# 改善箇所説明図

前照灯操作スイッチ(コンビネーションスイッチ)

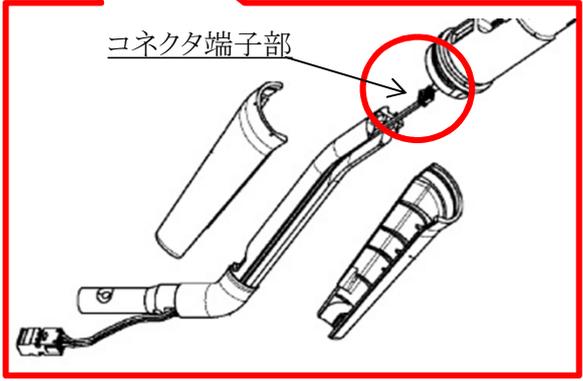
基準不適合発生箇所

大型トラックの灯火装置において、前照灯操作スイッチの配線用端子のかしめが不適切なため、当該端子部の接触抵抗が増大するものがある。そのため、当該端子部が導通不良を起こし、前照灯が不灯となるおそれがある。

全車両、前照灯操作スイッチを対策品に交換する。

識別： 前照灯操作スイッチレバー根元部下側に白色または黄色のペイントを塗布する。
